TRANSPORDIAMET

Meie 02.06.2026 nr 7.1-1/26/9248-2

**Riigitee 17109 Ebavere-Simuna tee ja Kanala
kinnistu juurdepääsutee ristumiskoha ehitamise
nõuded**

Taotlusele on lisatud projekti „Äntu mõis. Kanala“ asendiplaan (Mapri Ehitus, töö nr P2538), vt allolev väljavõte.

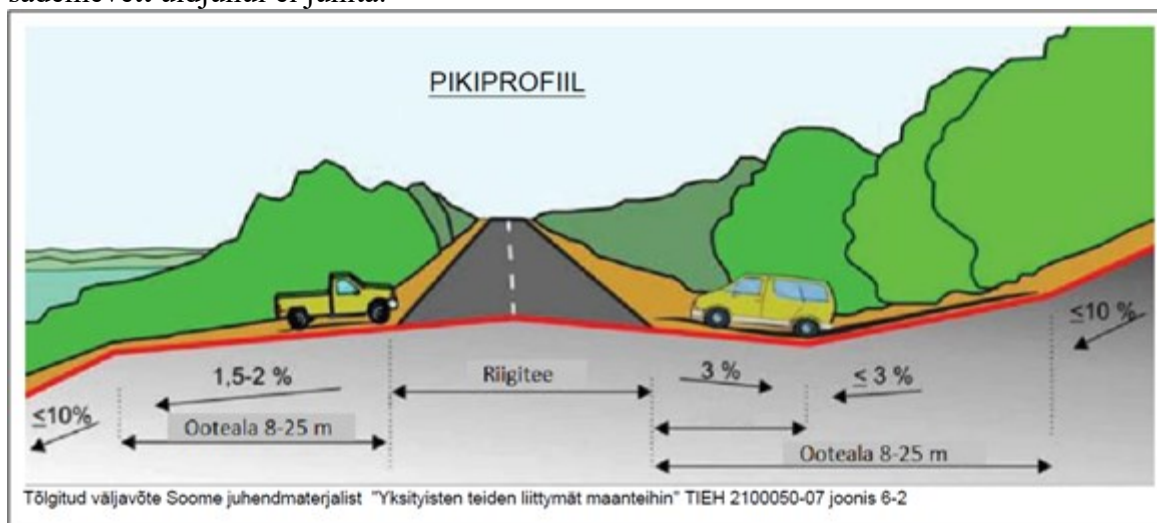
1. Ristumiskoht projekteerida asendiplaanil näidatud asukohta, so orienteeruvalt riigitee km 3,61.
2. Ristumiskoha ehitamiseks tuleb koostada tee ehitusprojekt (edaspidi *projekt*) põhiprojekti staadiumis vastavalt majandus- ja taristuministri 09.01.2020 [määrusele nr 2](#) „Tee ehitusprojektile esitatavad nõuded“.
